ОБЩИНА БРУСАРЦИ

Изх. № ПС - 21/06.02.2017г.

Относно: Обществена поръчка с предмет: „Избор на изпълнител на СМР по проект: Водоснабдяване с. Дъбова Махала, общ. Брусарци, подобект: вътрешна водопроводна мрежа”

ДЕТАЙЛ
Напречен разрез
М 1:20

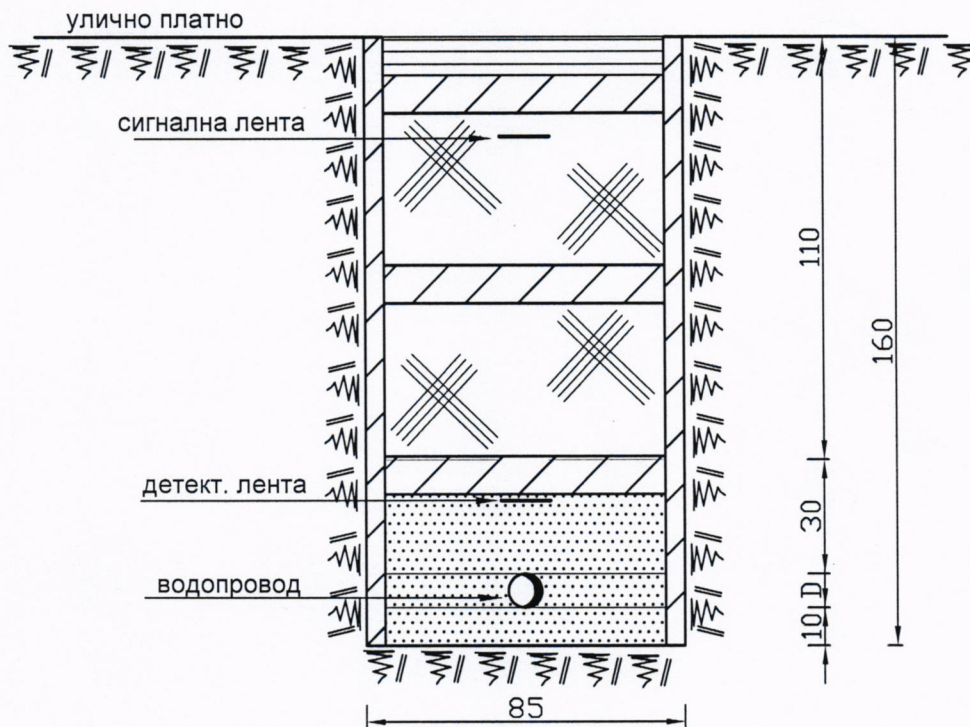
В обяснителната записка в точка „8 *Земни работи*“ е описано „Над 1,50м дълбочина предвиждаме неплътно укрепване. Размерите на траншеята са 1,00 м ширина; За сградни отклонения - ширина на дъно изкоп 0,70м.“. На чертеж: „Укрепване на изкопите“, общата ширина на изкопа е представена като сума от ширина на изкопа + 2*0,20см. В чертежа е записано: „Ширината на изкопа е според диаметъра на тръбите, както следва: при ф90-110 - ширина на изкопа 0,90м; при ф125-160 - ширина на изкопа 1,05м; при ф160 - ширина на изкопа 1,10м.“ Също така, укрепването показано на чертежа е изпълнено от дървени талпи.

- При каква ширина на изкопа е изчислена КС и на каква ширина реално да изпълним обекта?
- Има ли Възложителя възражение да бъде заложено укрепване с инвентарни платна?

Съгласно добрата строителна практика и инструкциите за монтаж на ПЕ тръбопроводи на производителите се предвижда пясъчна подложка от минимум 10 см, засипване и уплътняване с пясък около и над тръбопровода до 30 см над теме тръба. В обяснителната записка е упоменато че при разработване на проекта са взети под внимание „Технически указания за полагане на тръби РЕНД“, в ПБЗ към проекта е записано „След извършване на пробите тръбите се покриват с пясък 30 см и обратна засипка“, но в КС фигурират позиции само за засипване и уплътняване на изкопи със земни маси.

- Как ще бъде изпълнено полагането на тръбопроводите от РЕНД тръби? Ако възложителят приеме засипването и подложката да се извършват с пясък, то молим същият да уточни къде и как да бъдат заложени позициите за остойността?
- Молим Възложителя да предостави типов напречен разрез на тръбопроводите?

Общата кубатура на изкопа е изчислена при средна ширина 0,85 м. и дълбочина 1,60м за вътрешната водопроводна мрежа и 1.40м за външния довеждащ водопровод от напорен водоем до ОК 25. Даден е и детайл на напречен профил. Участниците да се придържат към остойността на предоставената количествена сметка към Документацията за участие.

Съгласно предоставеният ни хидрогеоложки доклад на БАН за района, категорията на почвата в района на Брусарци е така наречената "Брусарска свита", която е представена от лъсови почви. Тези почви позволяват водопроводите да се засипват с тях, както и доброто подравняване на дъното на изкопа, подложката под тръбите и засипването им до 30см над теме тръба.
